Eingangsnummer: Nr.: 1038	Angaben zur Stellungnahme	
eingereicht am: 25.02.2019	Verfahren:	Bramfeld65
	Verfahrensschritt:	Beteiligung TöB
	TöB (Institution):	BUE-Immissionsschutz und Abfallwirtschaft
	Abteilung:	I
	Eingereicht von (Vor- u. Zuname):	██████████ ██████████ ██████████
	Planunterlage:	Gesamtstellungnahme

Eingangsnummer: Nr.: 1024	Angaben zur Stellungnahme	
eingereicht am: 22.02.2019	Verfahren:	Bramfeld65
	Verfahrensschritt:	Beteiligung TöB
	TöB (Institution):	Bezirksamt Wandsbek - MR 20
	Abteilung:	Planung und Unterhaltung
	Eingereicht von (Vor- u. Zuname):	██████████ ██████████
	Planunterlage:	Begründung
	Kapitel:	5.4 Oberflächenentwässerung

Bebauungsplan Bramfeld 65

Bodenschutzrechtliche Stellungnahme B-Plan Bramfeld 65

Vorhaben und Erschließungsplan Bramfelder Spitze

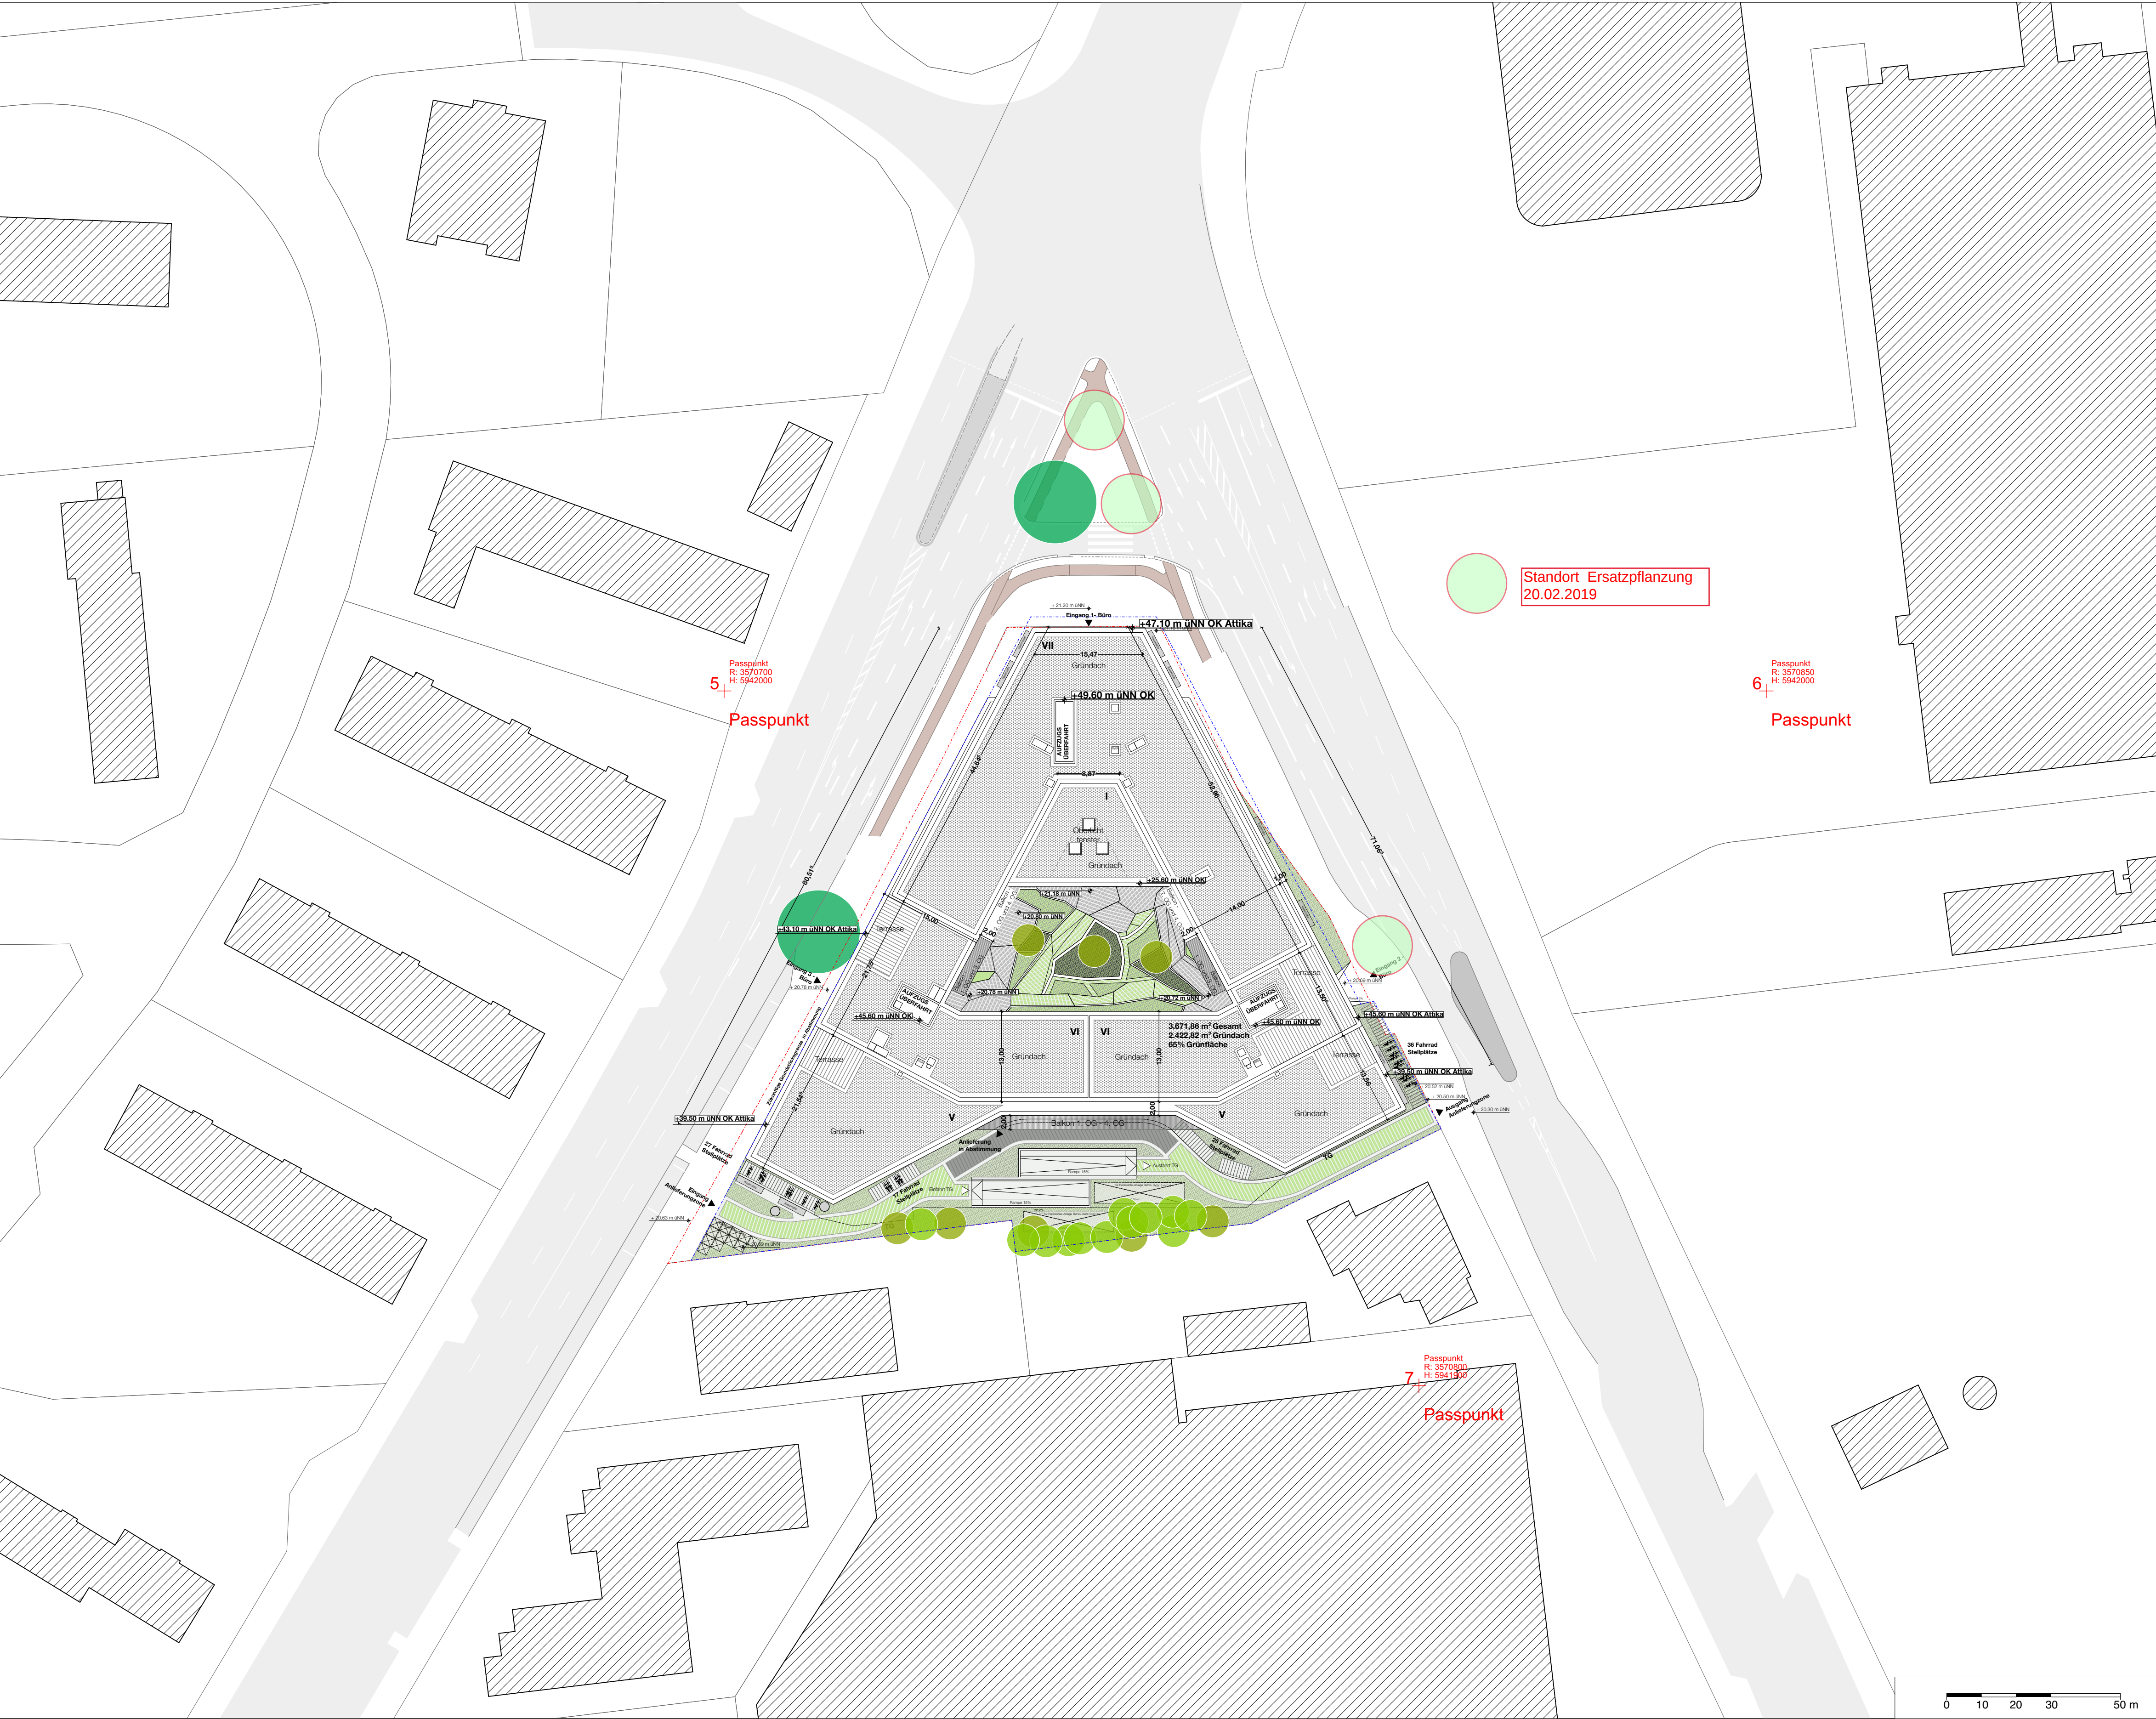
Hier bitte den Hinweis auf Erfordernis der Fällung der beiden Straßenbäume (Zier-Kirschen) in der Werner-Otto-Straße sowie auf den erforderlichen Ausgleich durch Ersatzpflanzung gem. Vorgabe MR313 aufnehmen. Die Darstellung der Ersatzpflanzungsstandorte soll zudem in den Vorhaben- und Erschließungsplan aufgenommen werden.

Leitungsbestandsplan
Hamburger Stadtentwässerung AöR
Billhorner Deich 2, 20539 Hamburg
040-7888-82112, -17 anlageninfo@hamburgwasser.de

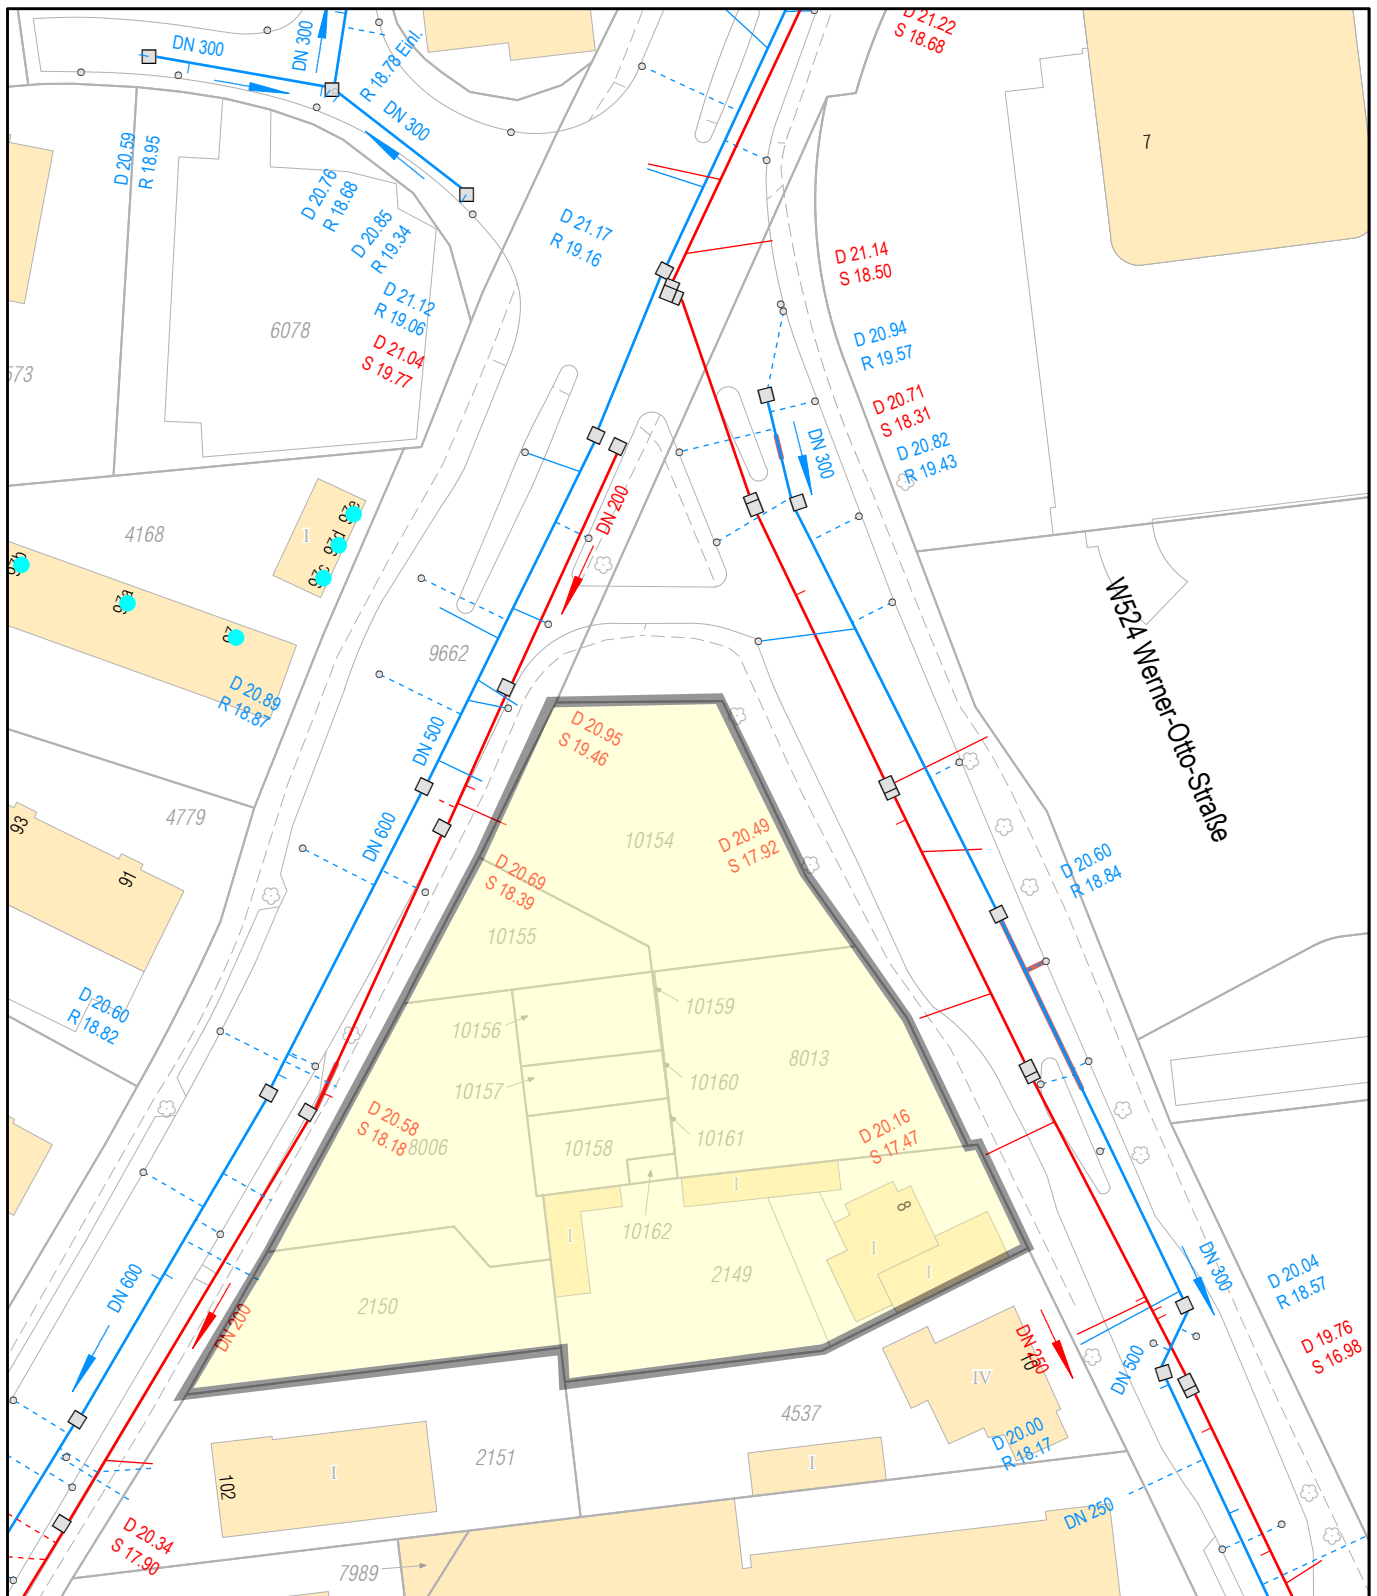
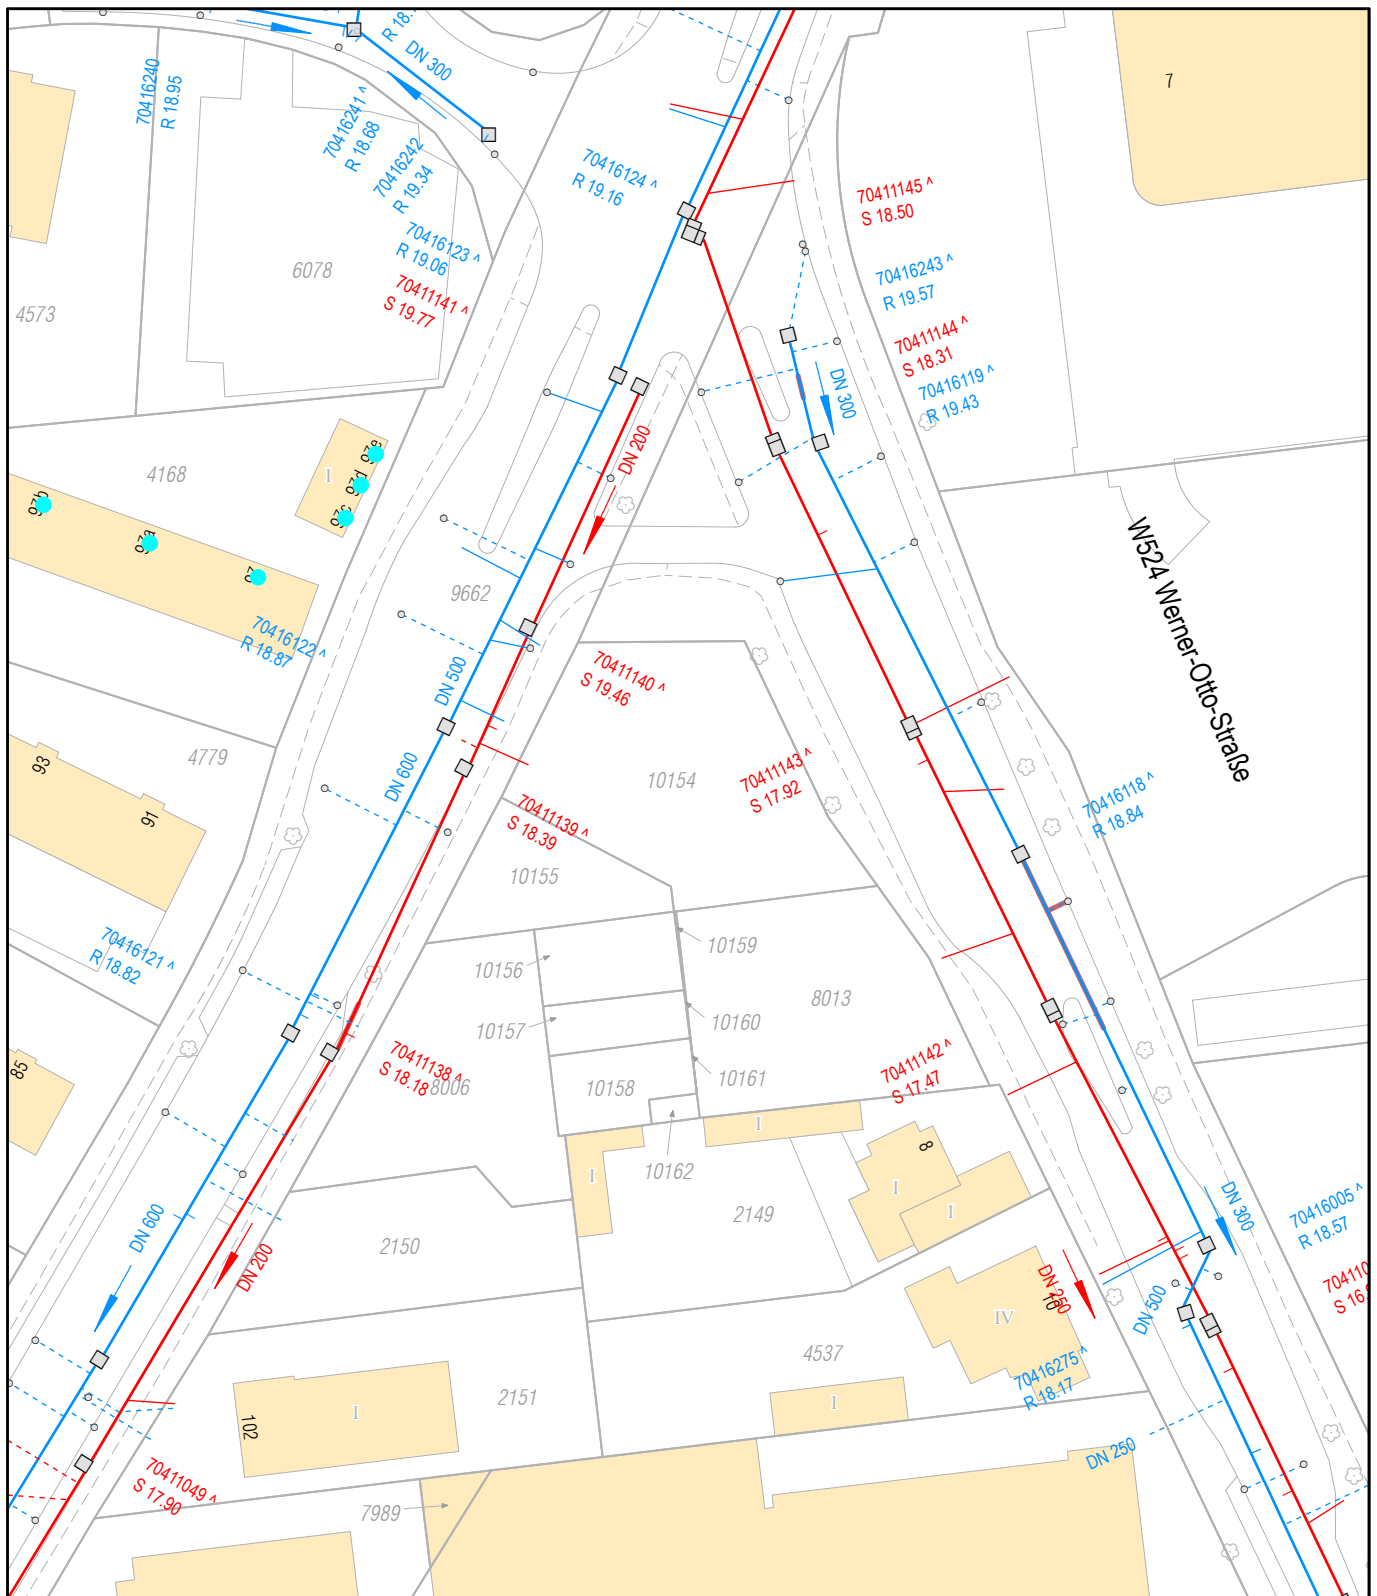
Regenwasser: Die Siele DN 600 in der Bramfelder Chaussee und DN 300 in der Werner-Otto-Straße sind bereits heute ausgelastet.

Aufgrund der hydraulischen Situation ist die Einleitung von den Grundstücken in die Siele in der Bramfelder Chaussee und in der Werner-Otto-Straße auf eine max. Gesamteinleitmenge von 44 l/s zu begrenzen.

In keinen der beiden Sielstränge dürfen von der Gesamtmenge mehr als 30 l/s eingeleitet werden. Die Einleitung in das Siel Bramfelder Chaussee hat in den Schacht 70416121 oder unterhalb davon, die Einleitung in das Siel Werner-Otto-Straße in den Abschnitt DN 300 unterhalb des Schachtes 70416005 zu erfolgen.
